David, 24 de junio de 2025
NOTA-DRCH-AC-2767-2406-2025

Por medio de la presente, de acuerdo a lo establecido en el artículo 62 de Decreto Ejecutivo 1 del 1 de marzo de 2023, le solicitamos **INFORMACIÓN ACLARATORIA** al Estudio de Impacto Ambiental (EsIA) Categoría I, titulado "**ESTACIÓN SERVICIO**", a desarrollarse en el corregimiento Los Anastacios, Distrito de Dolega, Provincia de Chiriquí, que consiste en lo siguiente::

Por medio de la presente le extendemos un cordial saludo y procedemos aclarar la información solicitada mediante la Nota DRCH-AC-2767-2406-2025, con relación al Proyecto denominado “ESTACIÓN SERVICIO”, con el respeto acostumbrado procedemos aclarar los puntos solicitados en la mencionada nota la cual se fundamenta en lo siguiente.

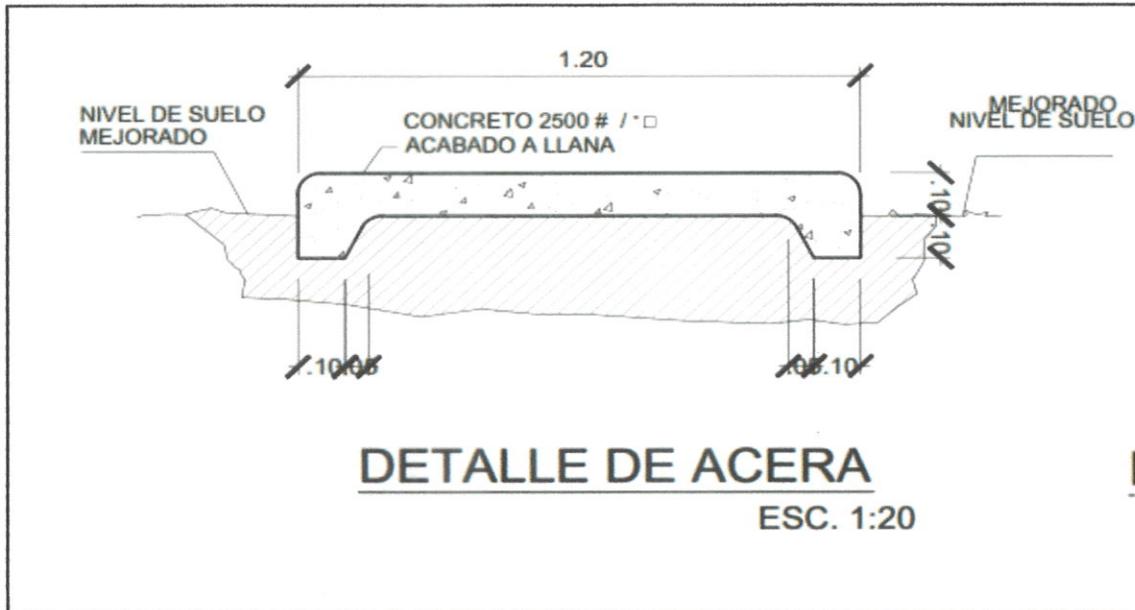
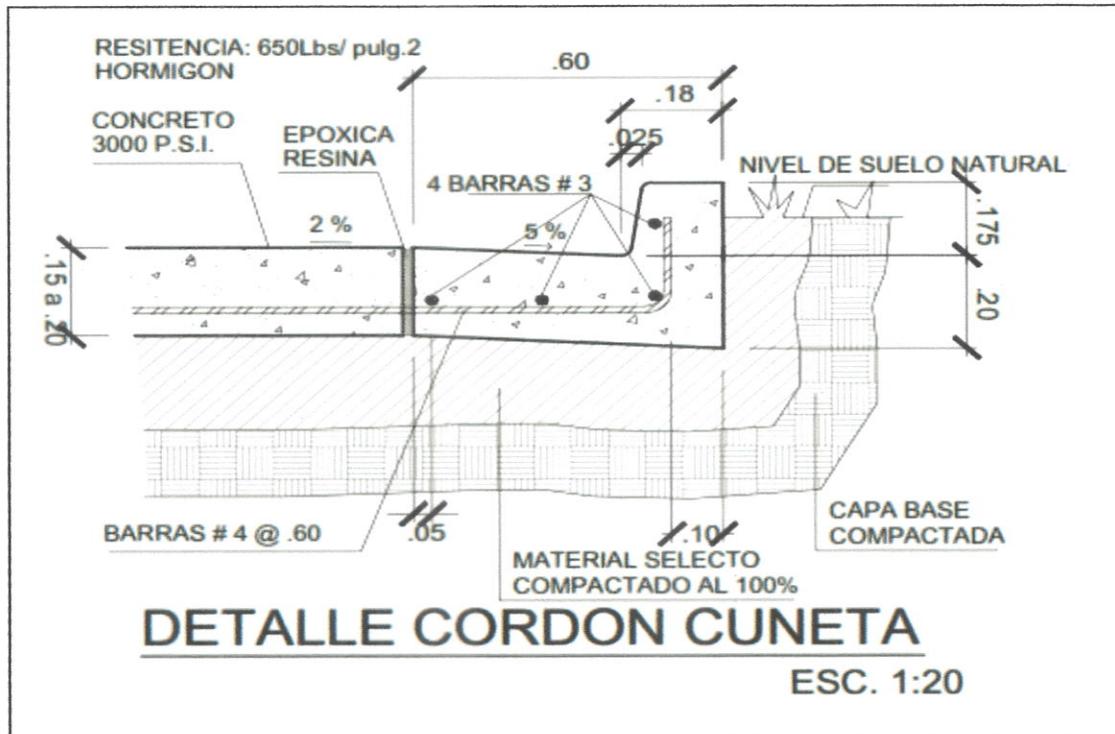
3. Durante la inspección de campo, se constató que el sitio del proyecto colinda con dos vías públicas, sin embargo, no se detalla los diseños del manejo de las aguas pluviales y su destino final. Por lo anterior,

- a. Indicar y presentar, los diseños y metodología para el manejo de las aguas pluviales a generarse por el proyecto; señalando qué medidas se aplicarán para evitar posibles afectaciones a terceros.

Respuesta: Todas las aguas pluviales serán canalizadas hacia la cuneta existente en la parte frontal, vía boquete. Las edificaciones en construcción, como el canopy y la oficina, dispondrán de canales pluviales en la cubierta (techo) que recolectarán dichas aguas y las conducirán, conforme a las normativas del MOP, hacia la cuneta más cercana en la servidumbre, se presenta el diseño del cordón cuneta por donde se canalizarán las mismas.
